RELATÓRIO DE CONSULTA PÚBLICA

Avaliação de Impacte Ambiental n.º 3780

Projeto “Central Solar Fundão – Penamacor”

junho de 2025

Fig. 1. Mapa dos movimentos de 35 abutres-pretos marcados com emissor GPS/GSM que utilizaram a área de estudo da Central Solar Fundão-Penamacor e sua envolvente, num raio de 20 km em torno do centroide da área de estudo.

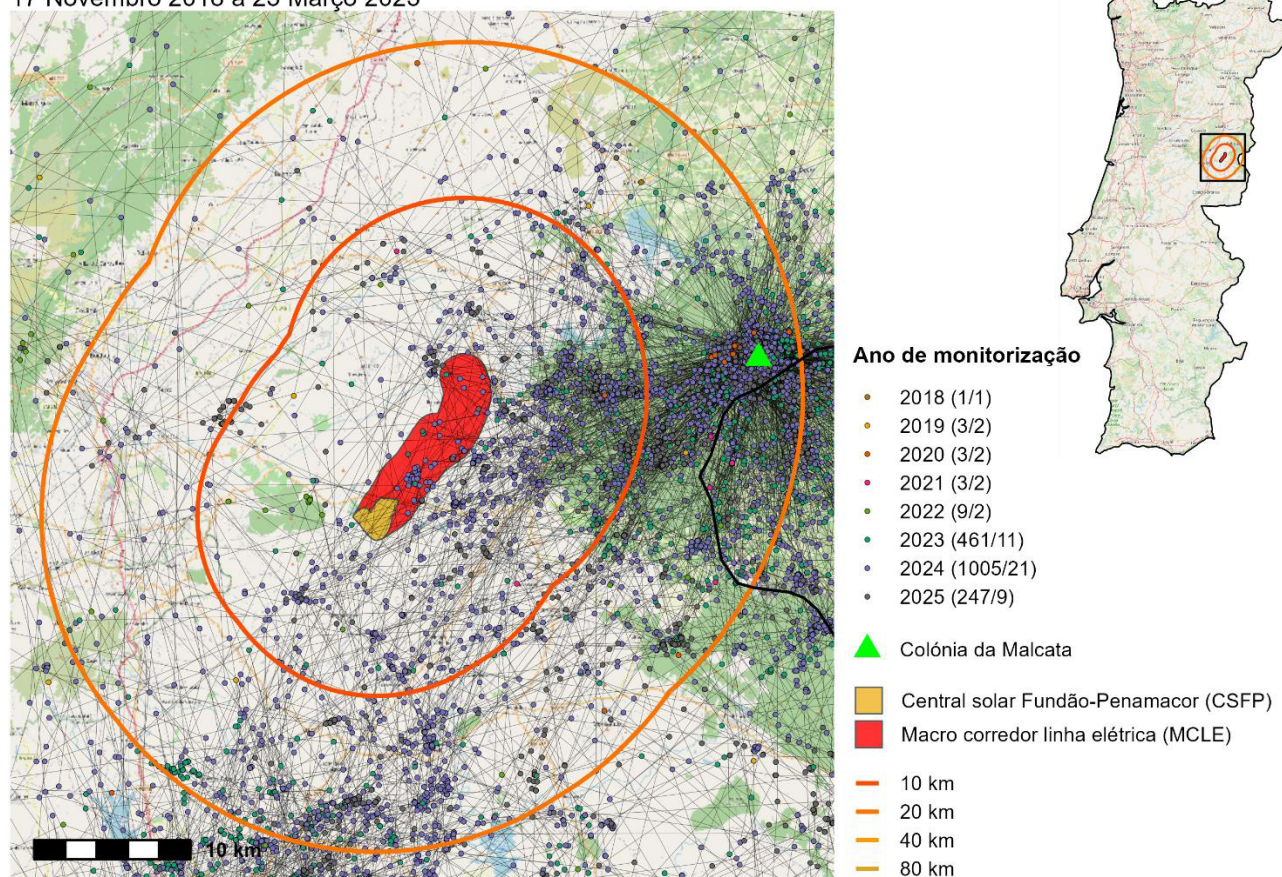
Desde 2018, a VCF e os seus parceiros já marcaram com emissor GPS/GSM, nas várias colónias de abutre-preto em Portugal, um total de 67 abutres-pretos, que representam apenas uma pequena fração da população nacional desta espécie. Desses, uma subamostra de 63 indivíduos permitiram uma análise de movimentos relevante para o presente parecer. Entre 17/11/2018 e 25/03/2025 (datas apresentadas no formato dd/mm/aaaa), um total de 27 abutres-pretos (43% dos indivíduos analisados) marcados com emissor GPS/GSM utilizaram ou atravessaram a área de implantação da CSFP ou a sua envolvente, num raio de 10 km em torno do centroide (**Fig. 1, Tabela 1**). Alargando esse raio para 20, 40 e 80 km, o número de abutres-pretos com movimentos registados durante o mesmo período aumenta para 35 (56%), 42 (67%) e 48 (76%), respetivamente (**Fig. 2, Tabela 1**).

Todos os dados acima apresentados demonstram a importância da região como corredor de voo/migração para aves planadoras – em particular para duas espécies com estatuto de conservação Em Perigo, o abutre-preto e o britango –, o que contradiz a informação que fica implícita pelas afirmações “as áreas em estudo para a central fotovoltaica e corredores da linha elétrica não se sobrepõem com áreas muito críticas e/ou críticas para as aves” ou “a Linha Elétrica não atravessa áreas críticas e muito críticas para as aves, ou seja, áreas de relevância para as aves em termos de nidificação e/ou alimentação”, constantes nas páginas 317 e 571 do EIA (v. 24/03/2025), respetivamente. Efetivamente, mediante a cartografia e critérios apresentados como fundamento, essa sobreposição não é imediatamente perceptível, mas face à informação de terreno registada pelas aves marcadas, conforme explicado no presente parecer, a sobreposição é muito evidente.

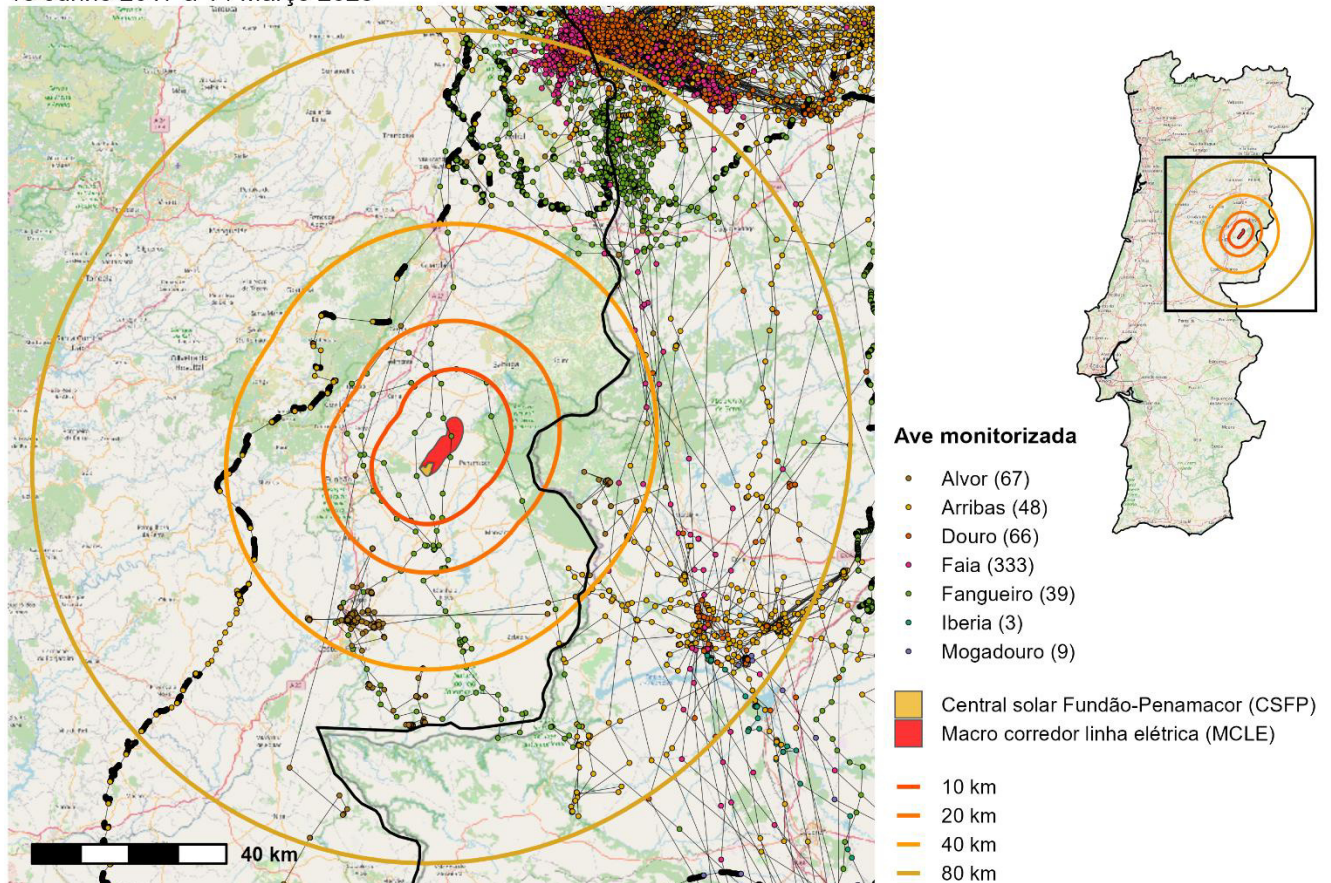
Não sendo outras espécies de aves necrófagas alvos diretos do projeto LIFE Aegypius Return, devemos ainda chamar a atenção para os movimentos de britango (*Neophron percnopterus*, estatuto Em Perigo) também registados na área de projeto. A VCF e/ou os seus parceiros marcaram em Portugal um número bastante reduzido de indivíduos desta espécie (um total de 11 indivíduos marcados no âmbito do projeto [LIFE Rupis](#)). Não obstante, foram registados movimentos de sete britangos (64% dos indivíduos marcados) no raio de 80 km em torno da área de implantação do projeto, e de dois no raio de 20 km. Estes britangos são oriundos de várias colónias reprodutoras do país. Atendendo ao reduzido número de britangos marcados em Portugal, o registo de movimentos de dois indivíduos na área de implantação do projeto e de um relativamente elevado número de indivíduos marcados na região envolvente – e comprovadamente indivíduos em migração –, enfatiza a importância da região como corredor de voo e de migração. Note-se que o uso regular desta região por britangos em migração foi também publicado no meio científico. Por exemplo, no estudo de Oltra *et al.* (2024), demonstra-se o uso regular da área por britangos provenientes do Douro Internacional e da Galiza.
